TATRA TENDER

VEC: Vysvetlenie súťažných podkladov č. 2 – KE, Rekonštrukcia a modernizácia cesty II/552 – Slanecká cesta

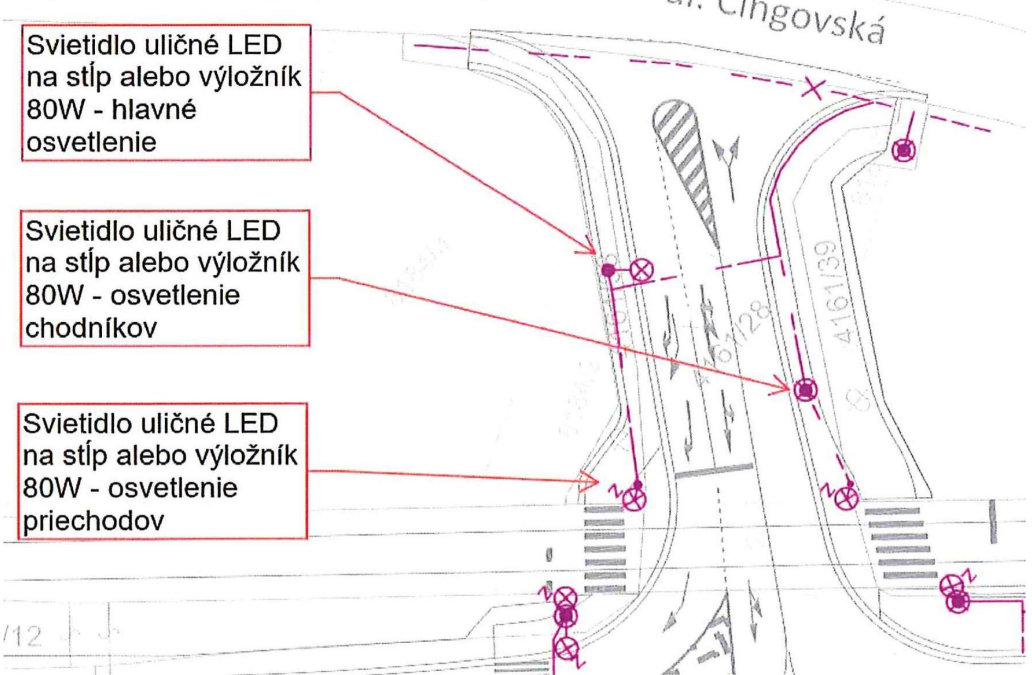
5	V súbore „621-00 01 Technicka_sprava.pdf“ je uvedené „6.1 Požiadavky na prevádzku“ <i>Technická špecifikácia požadovaných parkových svietidiel:</i> <i>20. Montáž svietidla na stožiar verejného osvetlenia musí byť umožnená zhora s otvorom s priemerom od 48-76mm“</i> Podľa tejto požiadavky má byť svietidlo inštalované priamo na vrchol stožiara. V súbore „Príloha č. C.2 SP - Rozpočet zmluvnej ceny“ v zošite „621-00 - Modernizácia ver...“ sú však uvedené nasledovné špecifikácie:				
9	M	348370001630	Svietidlo uličné LED na stĺp alebo výložník 80W osvetlenie chodníkov	ks	30,000
21	M	316740000155	Stožiar osvetľovací pre osvetlenie chodníkov, výška 7,5 m	ks	30,000
23	M	316770001311	Výložník jednoramenný, vyloženie 0,5 m - na stožiar osvetlenia chodníkov	ks	30,000
<u>Podľa tejto špecifikácie však majú byť parkové svietidlá pre osvetlenie chodníkov inštalované zboku na výložníky. Žiadame o zjednotenie týchto protichodných požiadaviek.</u>

Odpoveď: Nosnou konštrukciou svietidla je výložník, ktorý je namontovaný na vrch stožiara.

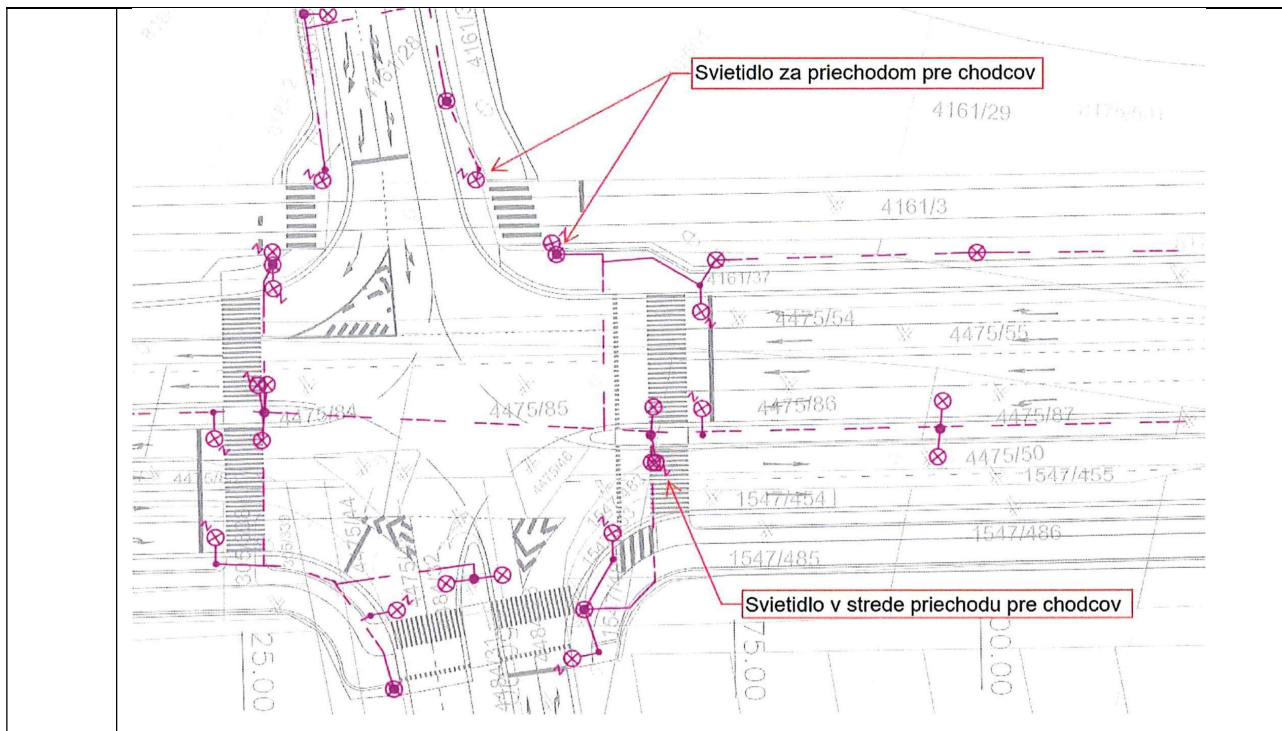
7	<p>Otázka:</p> <p>V súboroch „621-00 02_Situácia I..pdf, 621-00 03 Situácia II..pdf, 621-00 04_Situácia III..pdf, 621-00 05 Situácia IV..pdf, 621-00 06 Situácia V..pdf“ nie je uvedená podrobná legenda, tzn. nie je napr. definované ktoré značky predstavujú ktoré požadované typy svietidiel, výložníkov a stožiarov.</p> <p>Predpokladáme, že značky majú nasledovné významy</p>

<p>Požadujeme pre svietidlá na osvetlenie chodníkov doplniť smer otočenia voči komunikácii, keďže podľa výkazu-výmer majú byť tieto svietidlá inštalované na výložníky.</p> <p>Zároveň nie je v situáciách uvedená žiadna nadväznosť na jestvujúce verejné osvetlenie.</p>
	<p>Odpoveď:</p> <p>Dané svietidlá presvetľujú priechody cez električkovú trať, poloha stĺpov bola stanovená na základe odstupových vzdialeností od cestnej komunikácie a električkovej trate.</p> <p>Poskytnutá PD a VV tvoria dostatočné podklady na vypracovanie cenovej ponuky uchádzača, požiadavky na doplnenie PD sú neopodstatnené.</p>
8	<p>Otázka:</p> <p>Upozorňujeme Obstarávateľa na absolútne nevhodný návrh umiestnenia stožiarov a svietidiel na osvetlenie priechodov pre chodcov. Vo viacerých situáciách sú tieto svietidlá umiestnené medzi cyklopriechodom a priechodom pre chodcov, alebo dokonca až za priechodom pre chodcov v smere jazdy! Takto umiestnené svietidlá negatívne zhoršujú osvetlenie chodcov na priechodoch, alebo v ich tesnej blízkosti. Zároveň budú takto umiestnené svietidlá oslňovať nie len vodičov automobilovej, ale aj električkovej dopravy v tesnej blízkosti priechodov čo bude mať za následok vznik kolíznych situácií na priechodoch pre chodcov.</p>
